监 理 通 知 单

工程名称: 浙江海盐县 4.967MW 分布式光伏发电项目

编号: ZHJL-TZD-002

事由: 现场施工质量问题

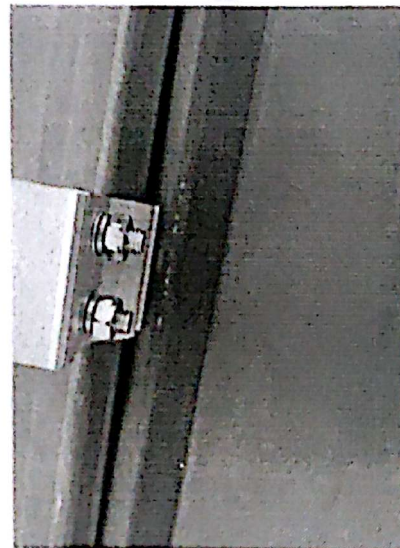
今日查看你方兄弟标准件施工点新屋面夹具安装情况, 发现屋面夹具有部分螺母未紧固及螺母生锈现象, 限令你方 5 日内整改完成并回复。

螺母未紧固

螺母生锈
